Autorité environnementale

**Avis délibéré de l’Autorité environnementale
sur le campus hospitalo-universitaire Grand
Paris Nord à Saint-Ouen-sur-Seine (93) et la
mise en compatibilité du plan local d’urbanisme
intercommunal de l’établissement public
territorial Plaine Commune**

n°Ae : 2021-05

Avis délibéré n° 2021-05 adopté lors de la séance du 21 avril 2021

Figure 2 : Schéma d'intention (Source : dossier)

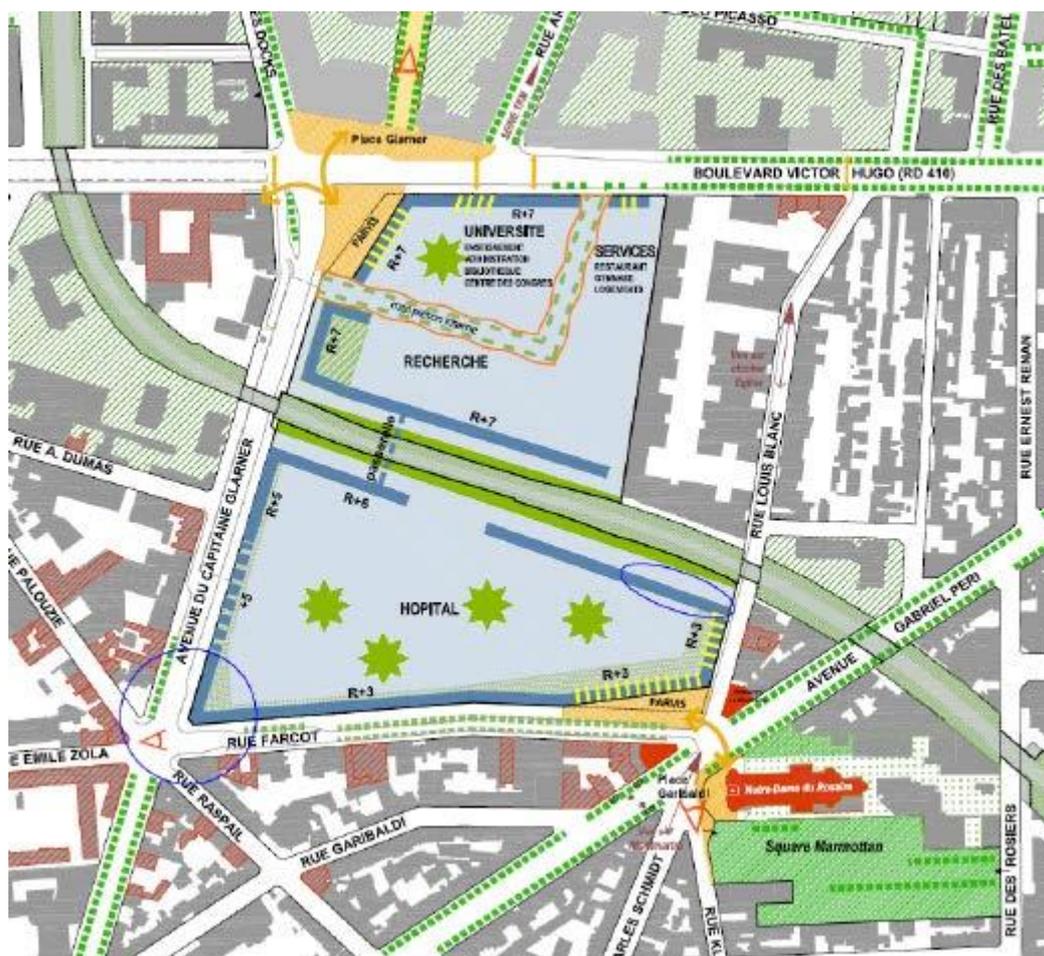
À ce stade, les deux parties apparaissent peu liées : situation de part et d'autre de la voie ferrée, maîtrises d'ouvrage distinctes, entrées à l'opposé l'une de l'autre, peu de mutualisations d'espaces

Trois scénarii sont récapitulés pour l'aménagement du campus amenant au schéma représenté figure 2 sans établissement d'un plan masse.

L'hôpital est prévu suivant une logique monobloc avec un socle intégrant le plateau médicotechnique. Aucun plan masse ne figure au dossier en dehors de l'annexe relative à l'étude acoustique. Le schéma d'intention est elliptique (cf. figure 2). Seule l'organisation des plateaux

superposés figure au dossier, comme si cette organisation était générique. L'intégration urbaine, postulée, n'est pas démontrée par le dossier. L'étroitesse de la parcelle retenue pour le site hospitalier interdit de lui intégrer l'hôtel hospitalier, essentiel à l'orientation ambulatoire du site, et la maison des patients. Elle interdit également pour la partie hospitalière toute évolution de l'aménagement en dehors du bâti déjà prévu. Le dossier présenté n'évoque ni maison des familles ni logements pour les étudiants.

– d'inclure une analyse multicritères explicitant la démarche d'examen des variantes, incluant la mise aux normes des hôpitaux existants, les raisons du choix du site retenu et de préciser les raisons qui ont conduit à retenir son périmètre ;

– d'indiquer comment toutes les activités constitutives du projet pourront être accueillies, a fortiori en respectant l'unité de lieu invoquée.
